BIJLAGE I Ontwerpbeschikking

Op 31 maart 2023 heb ik uw aanvraag ontvangen voor het aanbrengen van bruggen kw002, kw003 en kw004 in het Amsterdamse Bos en over de Landscheidingsvaart, het dempen en graven van water en aanbrengen van verhard oppervlak en uitvoeren van werkzaamheden in en nabij regionale keringen ter plaatse van Rijksweg A9 te Amstelveen. Uw aanvraag is ingeschreven onder kenmerk 2023-007943.

Kenmerk: 2023-007943

Nieuwe situatie kw002 (met links ter plaatse van de pijlers, de verbreding van de watergang).

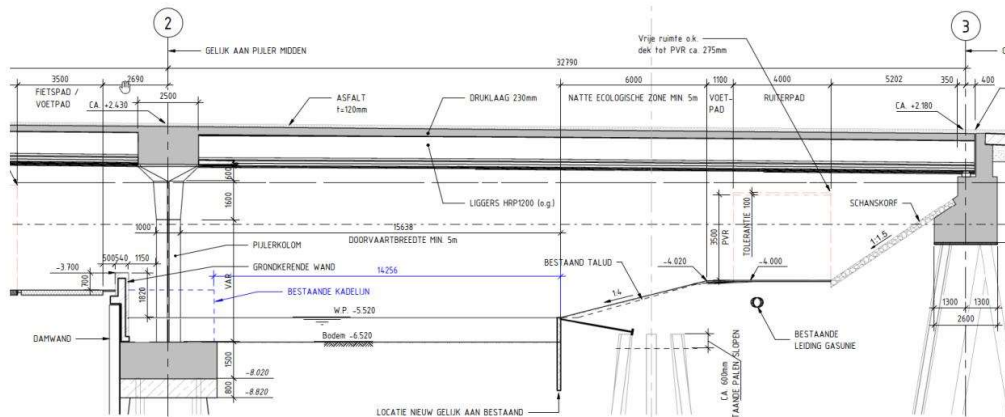
De bestaande breedte van de watergang Spaanse Vaart ter plaatse van kw002 is iets meer dan 14 m. Bij een dergelijke breedte hebben de taluds geen effect op het verticale evenwicht. De verticale stabiliteit wordt enkel beïnvloed door het neerwaartse gewicht van de grond onder de bodem van de watergang en het waterpeil. In de nieuwe situatie wordt de watergang met een paar meter verbreed. Omdat het neerwaartse gewicht onveranderd blijft, heeft de verbreding geen invloed op het verticale evenwicht. Daarbij komen ter plaatse van de verbreding de poeren van de pijlers van de brug. De poeren voorkomen dat de watergang hier kan opbarsten.

Hetzelfde geldt ter plaatse van de Kromsloot waar de watergang met circa 2 m wordt verbreed. Ook hier komen ter plaatse van de verbreding de poeren van de pijlers van de brug. Voor de Kromsloot geldt dus hetzelfde als voor de Spaanse Vaart. Hiermee wordt voor de Spaanse Vaart en de Kromsloot in de eindsituatie voldaan aan artikel 2 uit beleidsregel 5.4 Graven van oppervlakte water.

Het graven voor het aanbrengen van de poeren verlaagt het evenwicht zodanig dat er maatregelen nodig zijn. Een voorschrift is opgenomen dat vier weken voor aanvang een berekening van het verticaal evenwicht en een werkplan ter goedkeuring moeten worden overgelegd. Hiermee wordt er voldaan aan artikel 6 uit beleidsregel 20.5 Grondverzet.
